Fiberglas-Technik Rudolf Lindner <b>EASA AP.161</b>	Service Bulletin (SB-G09) „Inspection / Replacement elevator pushrod“	Grob Sailplanes EASA.A.250	Page 1 of 1 Edition 08.04.2020
---	---	----------------------------------	-----------------------------------

Subject: Inspection / Replacement of elevator pushrod

Effectivity: **Grob Sailplanes** (data sheet TCDS EASA.A.250)

Fiberglas-Technik Rudolf Lindner <b>EASA AP.161</b>	Anweisung / Instructions (AI-G09) „Inspektion/Austausch HR-Stange“/ „ <i>Inspection/replacement elevator pushrod</i> “	Grob Sailplanes EASA.A.250	Blatt / page 1 / 9 Ausgabe / edition 08.04.2020
---	--	----------------------------------	---

Abb 1 – Skizze der Kontrollbohrung am Gabelkopfende (Bohrung Ø 6 mm), geschweißte Version  
*Drawing of the control hole in the lower fork head end (hole dia. 6 mm), welded version*

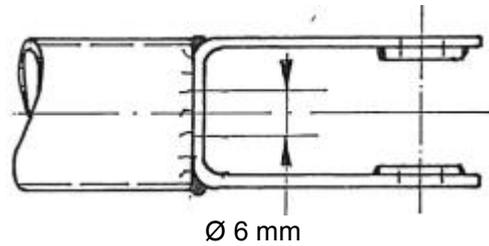
- c. Hier muss lediglich überprüft werden, ob die TM 315-34 (gefordert durch LTA 1988-001) durchgeführt wurde. Ist dies durch die Wartungsaufzeichnungen nicht belegbar, reicht es aus, ohne Ausbau der HR-Stange zu überprüfen, dass in der unteren Gabelkopfverbindung ein Kontrollbohrung Ø 6 mm vergleichbar Abb. 1 angebracht wurde. Ist dies nicht der Fall ist gemäß der TM 315-34 zu verfahren. Ist das Loch vorhanden, kann zu Arbeitsschritt 6 (Wiedereinbau Seitenruder ff.) gesprungen werden.

- a. Am geschweißten Gabelkopfende unten muß die HR-Stange nach Zeichnung aufgebohrt werden (Bohrung Ø 6 mm, siehe Abb. 1). Bohrung aussen und innen entgraten.  
*The elevator pushrod must be drilled open on the welded lower fork head end according to the drawing (hole dia. 6 mm, see Abb. 1), Deburr the hole externally and internally.*

- f. Das Bohrloch am geschweißten Gabelkopfende bleibt offen.  
*The hole at the welded fork end remains open.*

Abb 2 – Bild einer demontierten und zerlegten HR-Stange, genietete Version mit Massenausgleich  
*Picture of a demounted and disassembled pushrod, riveted version with mass balance*

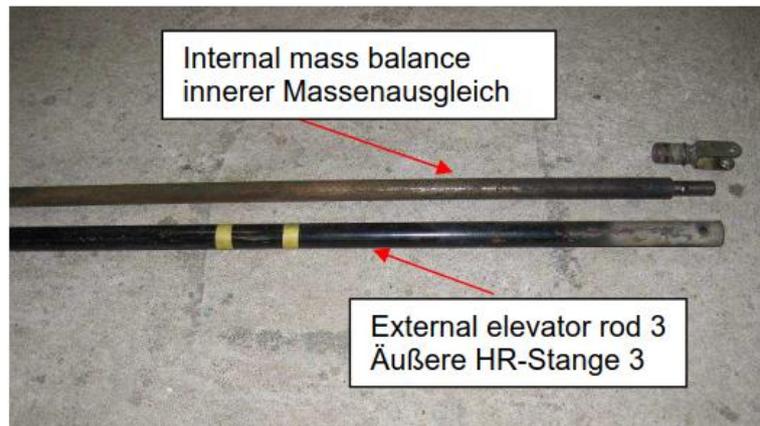
- d. Rohrriet am unteren Ende der Stange ausbohren (Bohrer Ø 6 mm) und danach den unteren Gabelkopf und – bei den Baureihen Astir II – das innere Massenausgleichsgewicht ausbauen. (Bei Baureihen Twin III ist dieser Massenausgleich am oberen Ende montiert und braucht nicht entfernt zu werden.)  
Abb. 2 zeigt eine solche Stange im zerlegten Zustand.  
Falls der Ausbau Schwierigkeiten wegen starker Reibung zwischen Stange und Massenballast macht oder falls starke Korrosion im inneren Stange oder am Massenausgleich vorgefunden wird, muss die HR-Stange erneuert werden.  
Anhang A zeigt am Beispiel Twin III Ausbohren des Rohrriets und weitere Schritte.  
*The tubular rivet at the lower elevator pushrod end has to be drilled open (drill dia. 6 mm) and then the lower fork connector and – with models Astir II - the internal mass balance has to be de-mounted. (With models Twin III the mass balance is mounted at the upper end and needs not to be de-mounted.)*

*See Abb.2 for such an elevator pushrod in disassembled status.*  
*If the removal creates difficulties due to strong friction between the external steel tube and the internal mass balance or when observing strong corrosion within the tube or at the massbalance, replace the elevator pushrod with a new one.*  
*Appendix A shows the drill out of the tubular rivet and further steps (example for Twin III).*

- g. Falls Massenausgleich demontiert wurde, den Gummi O-Ring zwischen innerem Massenausgleich und Stahlrohr ersetzen. O-Ring reduziert Vibrationen und Geräusche zwischen den Stangen.  
*Replace the rubber O-ring installed between the internal mass balance and the steel tube if mass balance has been de-mounted. This o-ring reduces vibrations and noise between the rods.*
- h. Stahlrohr, ggf. Massenausgleich und Gabelkopf mit neuem Rohrriet zusammenbauen. (Rohrriet DIN 7340B 6x1x26.5 verwenden)  
*Install new rivet to connect the steel tube, mass balance (if applicable) and the fork end. (Use Tubular Rivet P/N DIN 7340B 6x1x26.5.)*

**Anhang A – Arbeitsablauf bei Twin III / Appendix A – work sequence with Twin III:**

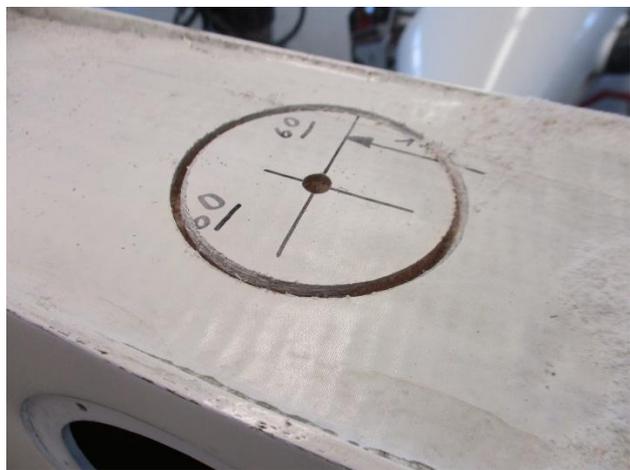
Anzeichnen Position der Bohrung (110 mm vor Vorderseite Höhenflossenbeschlag in der Mitte der Rippe)  
*Marking of the hole position (110 mm in front of elevator fitting in the middle of the rib)*

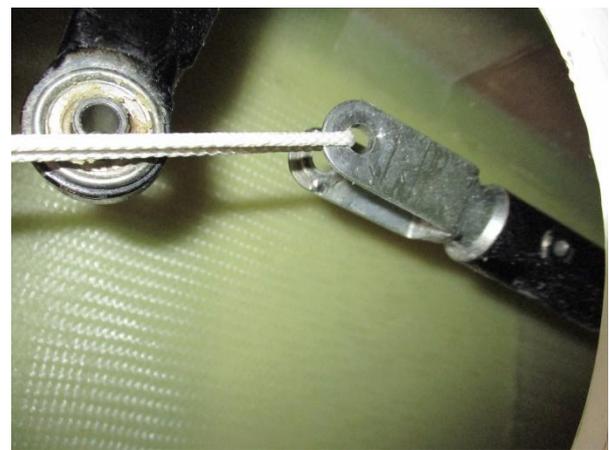
Lochsäge Ø 67 mm – Achtung: nur die oberen Lagen bis zum Schaum durchsägen  
*Hole saw (lock saw) Ø 67 mm – Caution: only sever the upper layers until reaching the foam*
